Fwd: Solicitud de información obra Metro

1 archivo adjunto (7 MB)
6260-AYU-BIM-GEN-URB-MOD-001 - Floor Plan - COORDENADAS ASCENSORES (Ver 1).dwg;

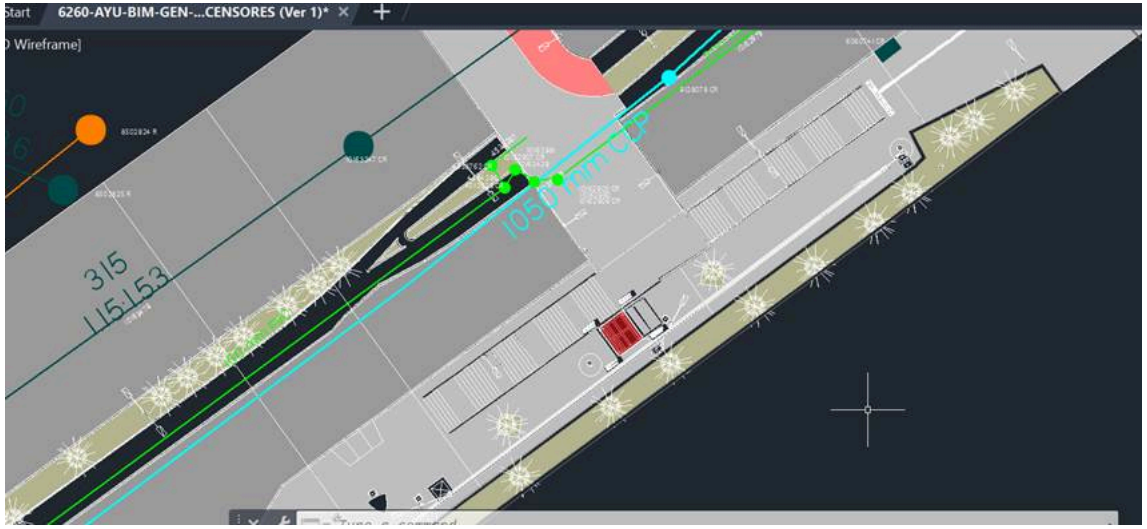
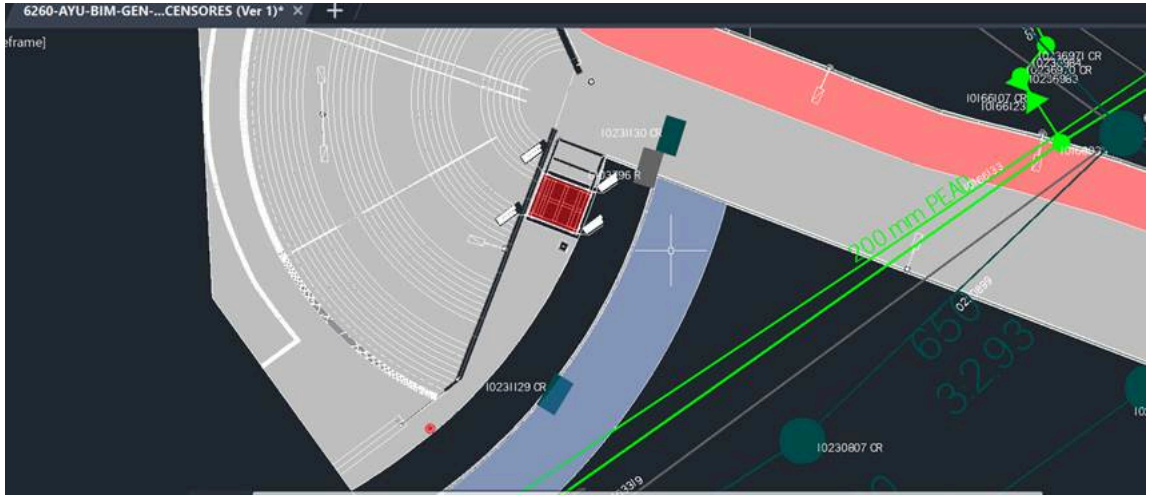
Buenos dias señor jhon, según conversación telefónica le envio la informacion requerida para la verificación de redes por la zona de ascensores de la obra que estamos desarrollando para el Metro de Medellín

le anexo el plano en coordenadas Magna sirgas origen medellín de la estación Ayurá señalada en la zona de ascensores son dos unidades

Según la información suministrada y partiendo de que la misma se encuentra en coordenadas MAGNA SIRGAS origen Medellín como se indicó su necesidad, se procedió con la proyección de las redes húmedas del sector de (Estación Ayurá) en coordenadas MAGNA SIRGAS origen Medellín y se puede observar lo siguiente;

- En zona de proyección de los ascensores (polígono rojo) se observa que no tendría interferencia con las redes húmedas del sector, sin embargo, desde EPM se recomienda que antes de cualquier proceso de excavación se realice nicho de investigación en punto de interés para evitar cualquier afectación a dichas redes.

- En este punto y donde se desarrollen las obras se debe tener cuidado con posibles acometidas de redes húmedas, ya que las mismas no se referencian y/o actualizan en el modelo de red, seria indicado también realizar nicho de investigación en procesos de posible excavación.
- Se comparte archivo en AutoCAD con la proyección de las redes húmedas, para que sea analizada la información de su parte, además de que se puedan realizar las mediciones que puedan corresponder.
- Por último, vale aclarar que, de requerirse una modificación, traslado y/o reposición de las redes húmedas del sector y operadas por EPM, se deberá presentar los correspondientes diseños por medio de los canales establecidos para tal fin y para proceso de revisión y/o aprobación en EPM.
